RESOLUCIÓN No. DEIA-IA- 072 - 2021

Por la cual se aprueba el Estudio de Impacto Ambiental (EsIA), categoría II, correspondiente al proyecto **“MADEROS DEL CAMPO ETAPA 1”**, presentado por **SOCIEDAD URBANIZADORA DEL CARIBE, S.A., (SUCASA)**.

**Plano con el alineamiento desde la PTAR hasta el
punto de descarga con sus coordenadas UTM**

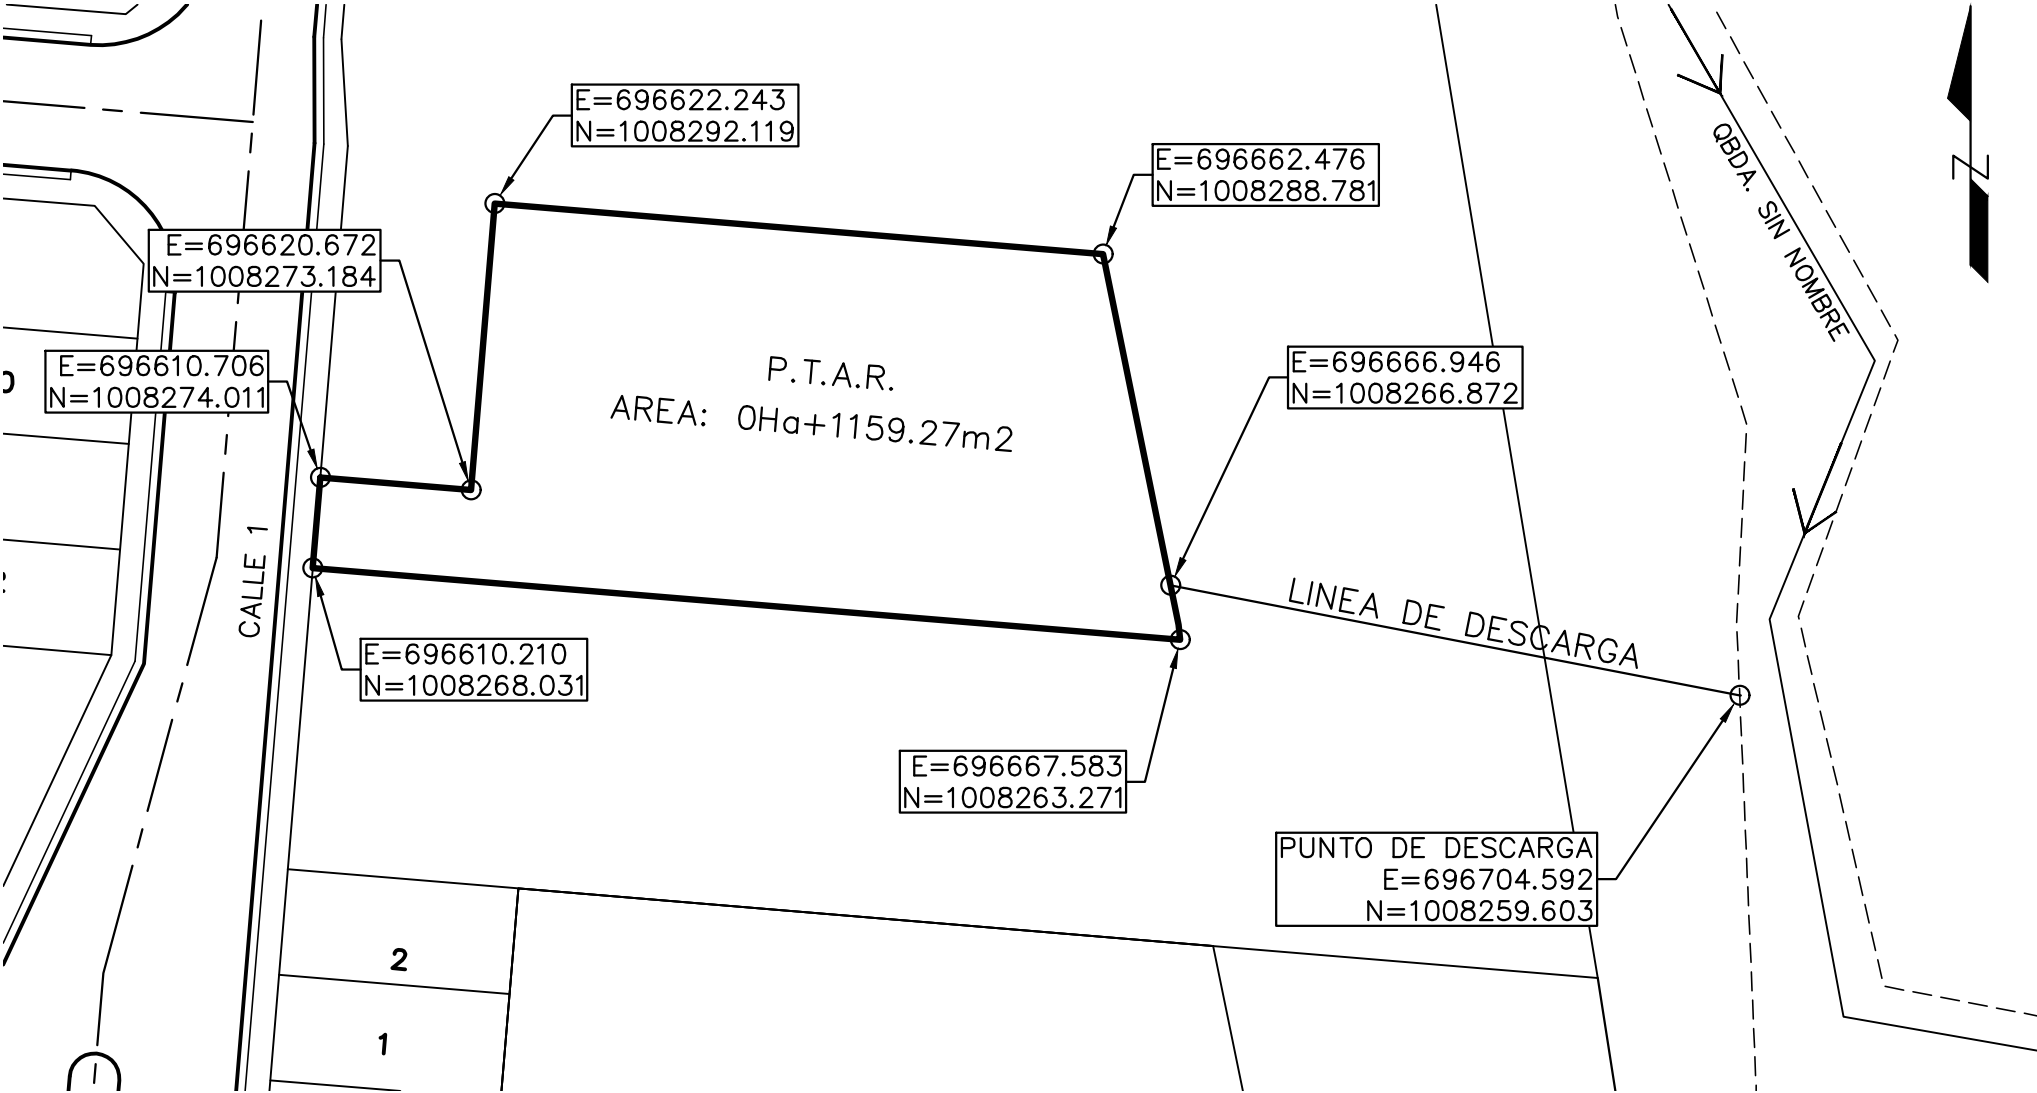
6. En la **página 37** del EsIA, **Punto 5.5 Infraestructura a desarrollar y equipos a utilizar**: *“[...] Construcción de planta de tratamiento de aguas residuales”*. Sin embargo, no adjuntan coordenadas de ubicación, ni ficha técnica. Además, en la **página 39** del EsIA, **punto 5.6.1.3. Aguas Servidas**, *“Las aguas tratadas serán vertidas y dispuestas finalmente en las márgenes del Río Señora, colindante al área del proyecto”*, no obstante, la verificación realizada por DIAM mediante **MEMORANDO-DIAM-**

- a) Ficha técnica de la Planta de Tratamiento de Aguas Residuales y coordenadas UTM con DATUM específico de la PTAR.
- b) Medidas o acciones para evitar molestias a los residentes y plan de contingencia a establecer para la Planta de Tratamiento de Aguas Residuales.

- **Respecto a la pregunta 6**, el promotor da respuesta a cada uno de los subpuntos solicitados de forma siguiente:
 - **Al subpunto (a), (c) y (d)**, la cual hacía referencia a presentar ficha técnica de la planta de tratamiento de aguas residuales, coordenadas de la PTAR, alineamiento desde la PTAR hasta la descarga y punto de descarga, el promotor adjunto ficha técnica, coordenadas de la PTAR y punto de descarga (visible en las fojas 134 -117 y 216 del
